臺北當代藝術園區-臺北市立美術館擴建

環境影響差異分析報告(修訂版)

臺北市政府環境影響評估審查委員會第 238 次會議審查意見回覆表

書面審查意見回覆表

圖 4.3-5 出入動線規劃圖(原核准)

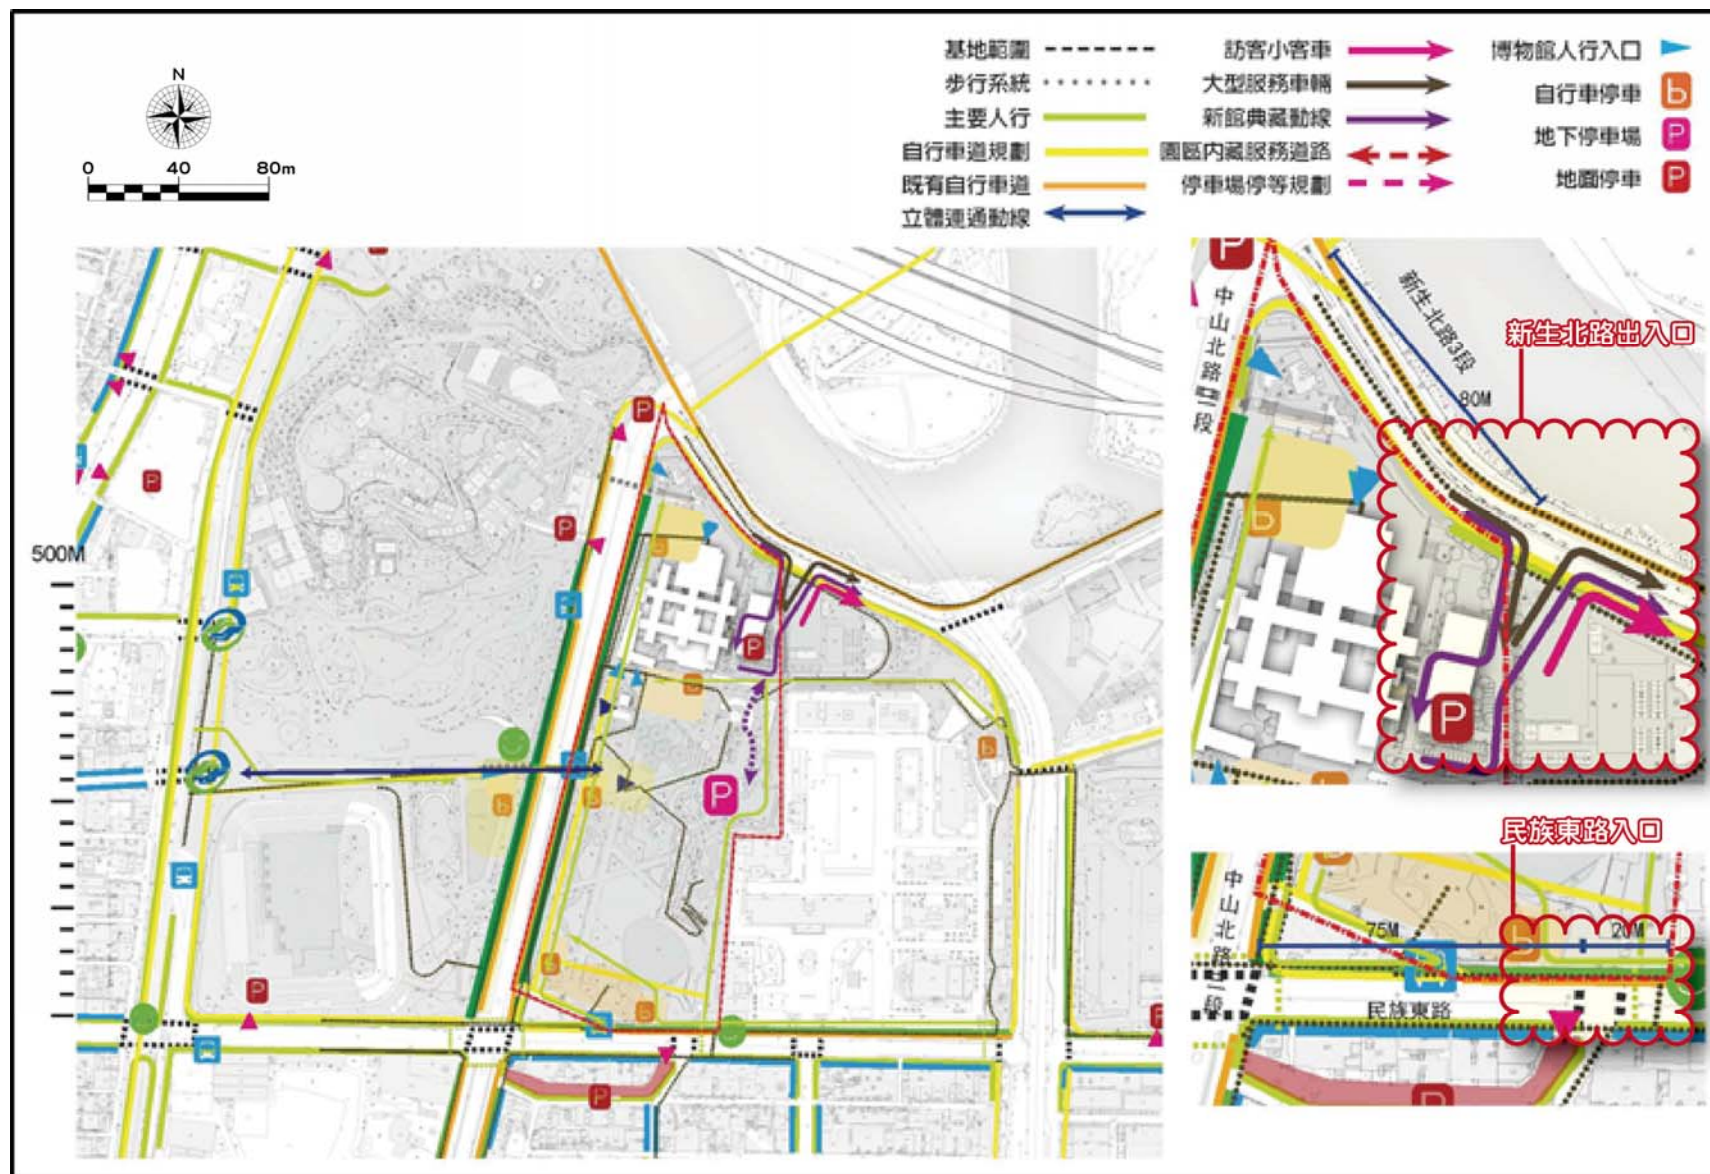
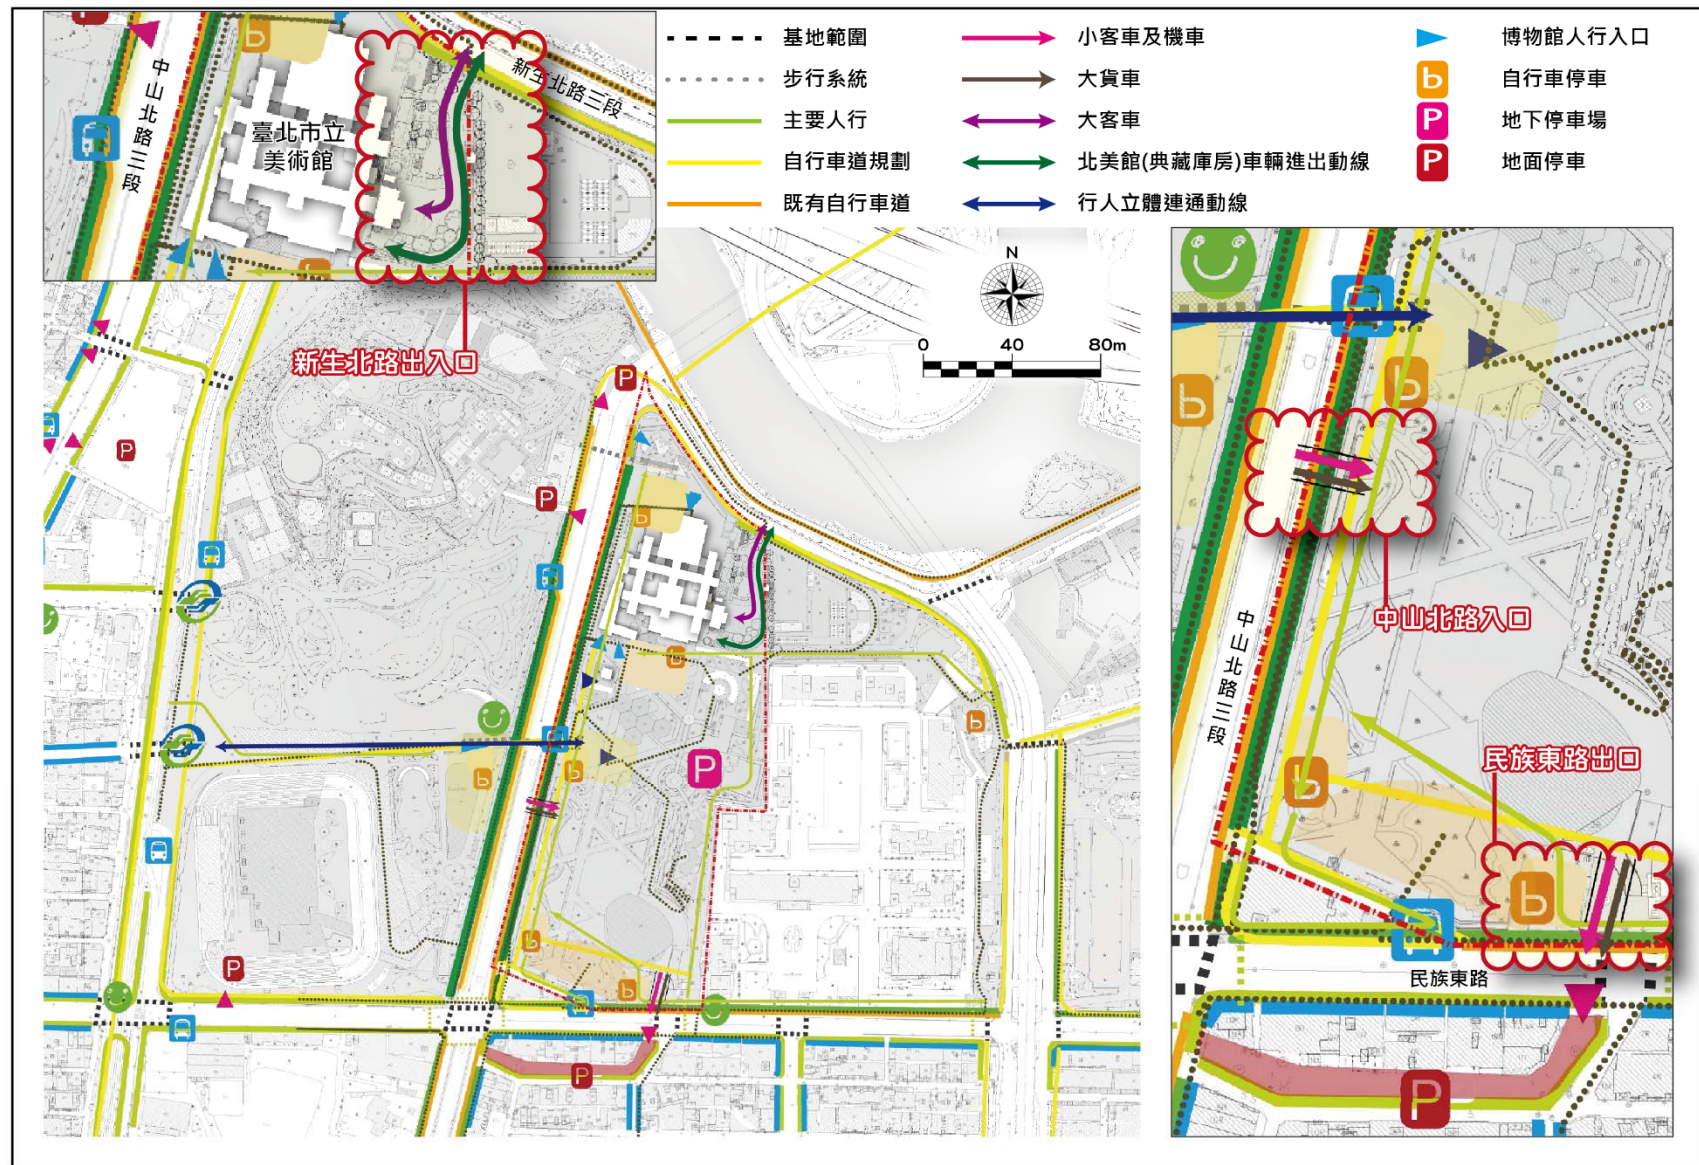
1. 開發單位變更，但封面沒改。
2. P.4-5 請確認是否為：民族東路改為出口，另新增中山北路入口，新生北路仍有出入口，但為貨車專用？或者如 P.4-7、4-9，新生北路出入口全部取消？則貨車路線是否更動？

- (1) 查原動線(即小汽車、機車由民族東路進場、新生北路出場)係考量臺北市立美術館擴建案與典藏庫房新建案採整體規劃，且考量其未來營運後基地內部間車輛穿越或停駐需求，以及其出入動線規劃對周邊交通影響較小等因素與使用需求。現臺北市立美術館因擴建案與典藏庫房新建案有不同的開發期程差異而須將基地分別開發，另館方亦考量車輛進出頻繁將影響典藏庫房文物保存，而辦理本次變更(即典藏庫房案車輛由新生北路進出，擴建案車輛由中山北路進場、民族東路離場)，經檢視停車場出入口方案尚屬可行，爰本局無意見。
- (2) 惟就車輛動線部分，美術園區大客車仍維持由新生北路進出，請修正；另本次變更未將典藏庫房動線納入，請補充標示。

項次	審查意見	處理說明	頁次
一、陳起鳳 委員			
1	開發單位變更，但封面沒改。	開發單位目前仍為臺北市政府文化局，待本次環境影響差異分析報告審查通過後，再變更為臺北市立美術館，故封面開發單位仍維持不變。	-
2	P.4-5 請確認是否為：民族東路改為出口，另新增中山北路入口，新生北路仍有出入口，但為貨車專用？或者如 P.4-7、4-9，新生北路出入口會都取消？則貨車路線是否更動？	本次變更僅修改原規劃停車場之出入口位置。本案停車場出入口原規劃為南進北出（由民族東路進場、新生北路出場），本次變更為西進南出（改由中山北路進場、民族東路出場）；現有新生北路出入口則維持作為北美館停車場車輛進出動線，與本案建築已無直接關連。 另本案貨車路線亦配合變更為西進南出（改由中山北路進場、民族東路出場）。 相關動線詳回覆說明附件一。	附件一 附 1-6
二、李育明 委員			
1	請補充說明增設中山北路停車場入口後，其對鄰近公車站牌、中山北路人行道，以及跨接花博公園人行通道之影響評估內容。	本次變更停車場增設中山北路入口位置，規劃於跨接花博公園人行通道之南側約 80 公尺處。依臺北市停管處「停車場設計準則(107 年 8 月)」檢核，並說明如下： (1)規劃車道入口距公車站牌應大於 10m 以上：現況最近公車站牌為入口北側之「臺北市立美術館站」，與本案中山北路停車場車道入口位置相距約 235 公尺。 (2)入口應從人行道內側境界線起算留設 2 公尺深之緩衝車道：本案入口車輛管制設施設置於地下一層，距中山北路入口處約 40 公尺，除可提供 2 公尺深之緩衝車道外，剩餘 38 公尺將可供車輛(6 輛以上之小客車)臨時停等，對於中山北路人行道之行人通行應無影響。 (3)本次變更規劃車道入口距離跨接花博公園人行通道約 80 公尺，民眾可利用跨接花博公園人行通道，直接依步行標示通往既有北美館及後續本案新建	附件二 附 2-7 ~ 附 2-8

項次	審查意見	處理說明	頁次
	仍維持由新生北路進出，請修正；另本次變更未將典藏庫房動線納入，請補充標示。	為美術園區大客車及北美館停車場車輛進出動線，並補充北美館(典藏庫房)進出動線，詳回覆說明附件一。	
2	p.6-1~p.6-9，有關基地開發衍生交通量推估： 請參照原環說書(定稿版)相關內容，將本基地及美術館全區分別評估，且應以全區之衍生交通量作為道路交通量分派依據，並補充目標年基地未開發之周邊交通量預估、路段服務水準表(含旅行速率)；另表 6.1-1 營運期間基地衍生尖峰小時路段交通量及表 6.3-2 周邊交通量預估增量應有誤，請再檢視及修正。	美術館現況衍生交通量，即為現況交通量調查之背景值，故本次修正以本基地開發衍生交通量(不含現況)作為交通量分派依據。 目標年基地未開發之周邊交通量預估、路段服務水準表(含旅行速率)與原環說書相同，為利檢核已補充於回覆說明附件二之表 6.3-2 所示。 本次已重新檢核及修正 6.3 節(詳附件二)，其中表 6.1-1、表 6.3-3(原表 6.3-2)之增量，經比對後應屬正確。	附件二 附 2-2 附 2-3
九、臺北市停車管理工程處			
1	本次變更僅修改原規劃停車場之出入口位置，原停車場出入口規劃為南進北出(由民族東路進場、新生北路出場)，後變更為西進南出(改由中山北路進場、民族東路出場)，原停車場出入口(新生北路)則維持作為現有北美館車輛進出動線；變更後之方案依法提送都市設計審議，並經 110 年 2 月 24 日「臺北市都市設計及土地使用開發許可審議委員會」第 576 次委員會決議同意修改原規劃之停車場出入口位置。	敬悉。	-
2	考量本次變更項目無涉及停車場之量體或汽機車停車格位數量，爰本處無意見，惟基地衍生之停車需求，應於基地內部自行滿足。	敬悉。	-
十、臺北市公共運輸處

圖6.3-1 中山北路停車場入口與鄰近交通設施示意圖

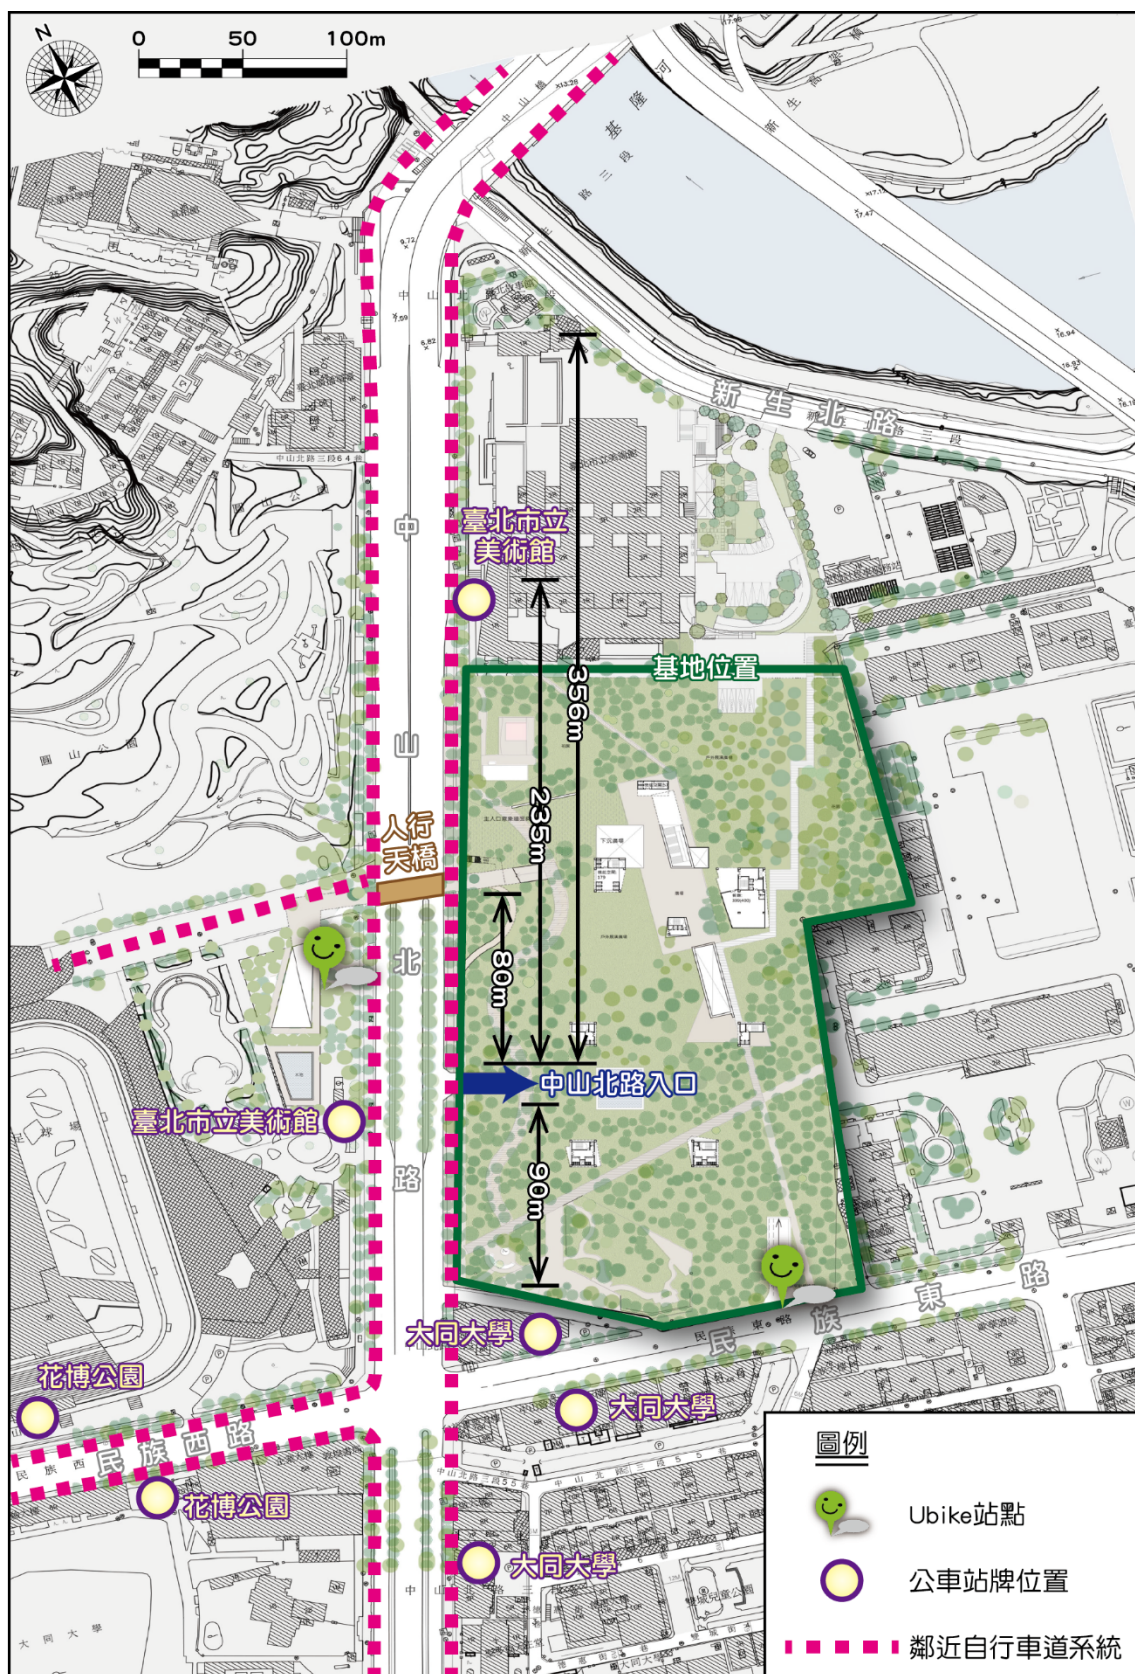
請補充說明增設中山北路停車場入口後，其對鄰近公車站牌、中山北路人行道，以及跨接花博公園人行通道之影響評估內容。

由圖中知，中山北路停車場增設入口位置，規劃於跨街花博公園人行通道之南側。鄰近最靠近之公車站牌為距入口北側約235公尺的「臺北市立美術館站」公車站牌。則車道入口不影響公車站牌及跨街花博公園人行通道通行。

經檢核，現規劃中山北路車道入口：

- (i) 距上游道路交叉點約90m、距下游約356m，皆大於5m；
- (ii) 距最近公車站牌約235m，大於10m以上；
- (iii) 距跨街花博公園人行通道80m以上；
- (iv) 車輛管制設施設於地下一層，距入口約40m長，扣除2公尺深之緩衝車道，約38m(6輛小客車)可供車輛停等，停等空間尚足夠。
